Asunto: Respuesta a Nota DRCC-1286-2024 de 06 de noviembre de 2024.

Por este medio entregamos Ampliación de Información del Estudio de Impacto Ambiental **Categoría I** titulado "**Planta de Generación Fotovoltaica, Santa Cruz Solar" F3**", a en el Sector entre Las Guabas y Pan de Azúcar, Corregimiento de Coclé, Distrito de Penonomé, Provincia de Coclé; República de Panamá. En lo referente a nota a DRCC-1286-2024 de 06 de noviembre de 2024; que se solicita ampliar la siguiente información:

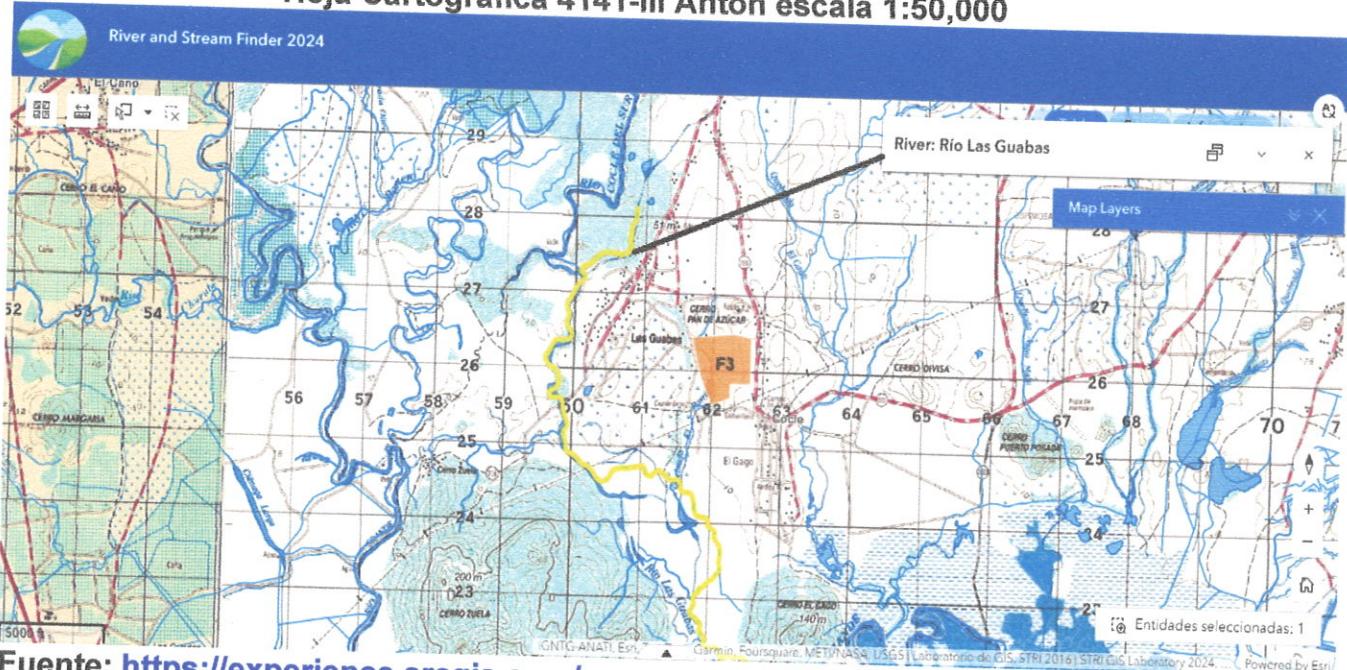
5. De acuerdo al informe técnico SOSH-167-2024 de la Sección Operativa de Recursos Hídricos la quebrada El Barrigón es tributaria del Río Coclé del Sur y no de Río Las Guabas como lo describe en el E'sIA en las páginas 13, 76 y 140. Por lo que en base a las recomendaciones de este informe técnico se solicita al promotor revisar dicha descripción y realizar las adecuaciones u aclaraciones correspondientes concernientes a lo descrito en la Hidrología.

R: Para la descripción hidrológica se utilizó para homologación técnica cartográfica la información provista por la Hoja Cartográfica 4141_III_SW El Gago (2011) Serie E862, escala 1:25,000 del Instituto Geográfico Nacional Tommy Guardia donde se indica claramente que la fuente hídrica corresponde a Río Las Guabas, teniendo en cuenta que la hoja cartográfica anterior 4141-III Antón (1993) escala 1:50,000 si se menciona al norte del proyecto el Río Coclé del Sur, consideramos que históricamente la fuente se ha llamado Coclé del Sur hasta su proximidad al poblado de las guabas pero se actualizó en las hojas cartográficas más recientes el nombre de esta sección del cuerpo de Agua por lo que esto sería más que todo una cuestión de forma más no de fondo técnico teniendo en cuenta que el Departamento de Cartografía y Sistemas de Información Geográfica del Instituto Geográfico Nacional Tommy Guardia es el “responsable de la confección de mapas topográficos, urbanos, temáticos y de otros productos, que forman parte de la base cartográfica oficial del país”¹ y que “El Instituto Geográfico Nacional “Tommy Guardia” es la agencia cartográfica nacional de Panamá, se encarga de realizar actividades en geografía, cartografía y ciencias afines, para proveer información de utilidad en los proyectos de desarrollo socioeconómico del país”. ²

Se incorporan las debidas comparaciones de ambas hojas cartográficas para un mejor entendimiento a manera didáctica y se anexan ambas hojas cartográficas.
